| 品番   | 23419001                            |
| 品名   | ユーロスマート:シングルレバー洗面混合栓(引棒付)コールドスタート仕様 |
| 販売期間 | 2014年4月～2015年3月                     |

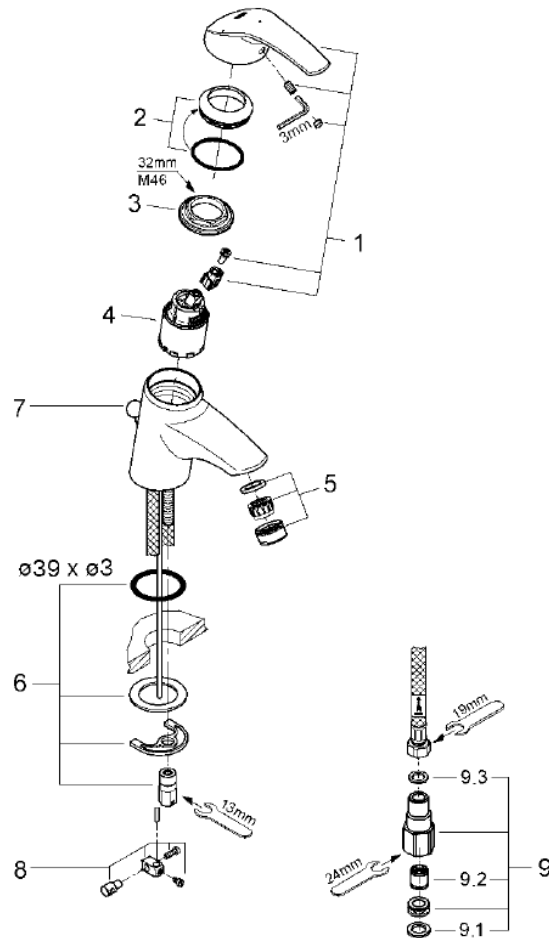
| 図番  | 名称                              | 品番         | 価格     | 旧品番       |
|-----|---------------------------------|------------|--------|-----------|
| 4   | コールドスタートセラミックカートリッジ 105°        | 廃番         |        | 405530840 |

※1. 4番のセラミックカートリッジは、ハンドル可動範囲が105° の交換用部品が廃番です。後継品の40675500Uはハンドル可動範囲が55° でクリック感が無くなり、部品交換後は製品出荷時のご使用感とは異なります。ご了承ください。

| 図番  | 名称                              | 品番         | 価格     | 旧品番       |
|-----|---------------------------------|------------|--------|-----------|
|     | コールドスタートセラミックカートリッジ 55° 開閉      | 40675500U  | 10,400 | 405530840 |
